# Biuletyn Techniczny

## TCK42CRD-10 - 2.5 YD25DDTi

### Różnice konstrukcyjne między częścią FAI i oryginalną

TB0054-PL

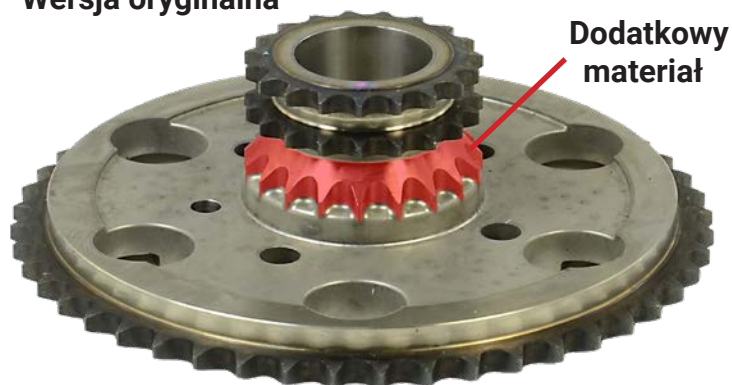
Poniższy rysunek przedstawia zębatkę pompy wtryskowej wyprodukowaną przez FAI oraz, dla porównania, oryginalną konstrukcję producenta.

Zębatka dostarczana przez FAI jest bezpośrednim zamiennikiem, a jedyna różnica polega na materiale i metodach produkcji użytych podczas wytwarzania.

Konstrukcja FAI jest wzmocniona poprzez zastosowanie kutej stali zamiast spieku proszków metali. Ze względu na zwiększoną wytrzymałość wersji FAI, połączenie pomiędzy zębatkami duplex i simplex nie wymaga dodatkowego materiału, jak wskazano niżej.
